XVIII COBREAP – CONGRESSO BRASILEIRO DE ENGENHARIA DE AVALIAÇÕES E PERÍCIAS – IBAPE/SC – 2015

Título do Trabalho: Perícia em estrutura de madeira – Análise de não conformidades e inadequações em sistema de cobertura.

Fotografia 37 – TRELIÇAS REMANESCENTES. No detalhe ligação típica, executada somente por uso de alguns poucos pregos.

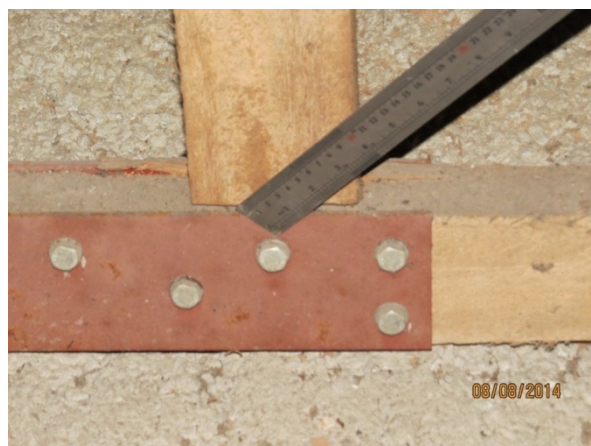
c) As treliças que remanescem sob o sistema atual de cobertura permanecem com deficiências graves - excessivamente deformáveis e fráguas -, posto que suas ligações são, em sua grande maioria, compostas apenas por alguns poucos pregos.
